# Enquête publique préalable à la délivrance de l'autorisation ministérielle relative au projet de création, à titre expérimental, du vertiport (hélistation) de Paris-Austerlitz, à Paris 13<sup>e</sup>, et à son ouverture à la circulation aérienne publique

Enquête du 6 novembre 2023 au 8 décembre 2023

## Rapport d'enquête

#### 4.19.1 Extrait de l'avis p.21

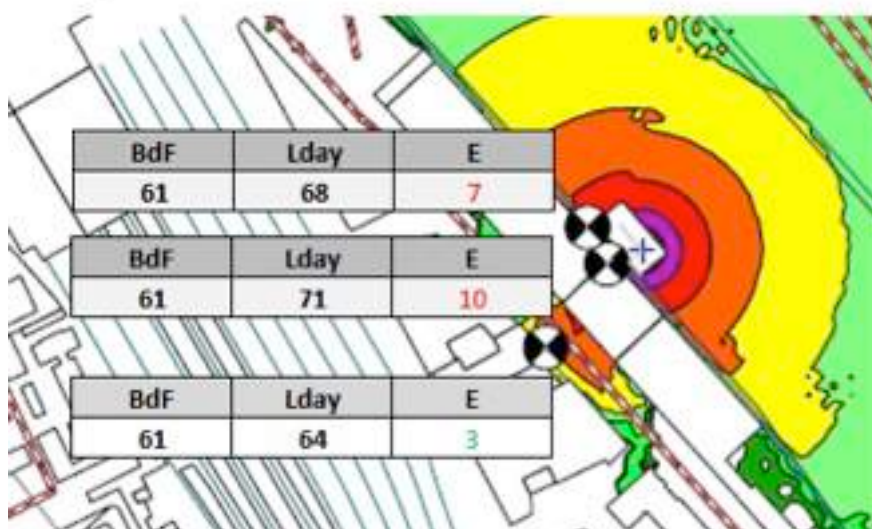
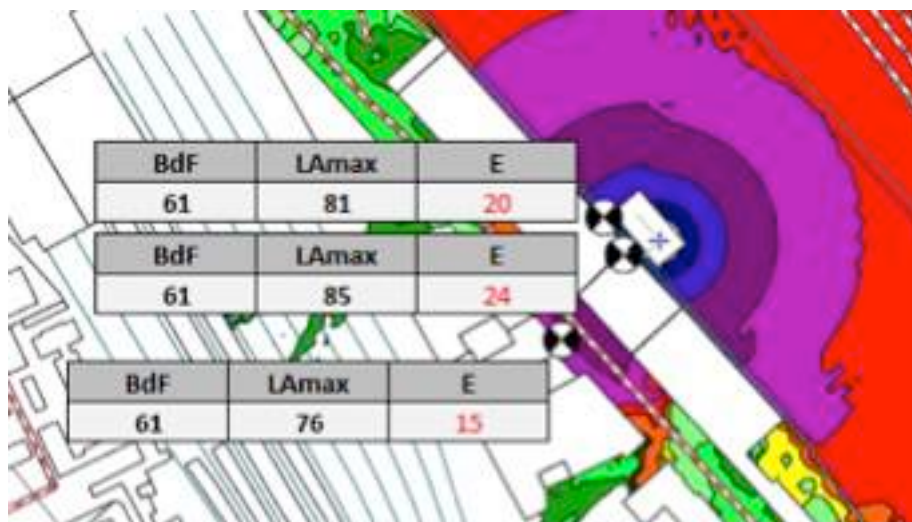
L'Ae relève que les résultats du calage du modèle présentés dans le dossier montrent que les niveaux de bruit sont a priori sous-évalués pour les distances inférieures à 25 m (avec un écart entre la modélisation et le résultat des mesures de 2,7 dB(A) à 25 m). Il convient donc de considérer avec prudence les résultats obtenus en façade de l'INM compte tenu de la distance de seulement 20 m entre cette façade et le vertiport.

**L'Ae recommande de réexaminer la situation de la façade de l'Institut de la mode et du design située à proximité immédiate du vertiport afin d'éviter une sous-évaluation des effets du projet à ce niveau.**

#### 4.19.2 Réponse du Maître d'ouvrage
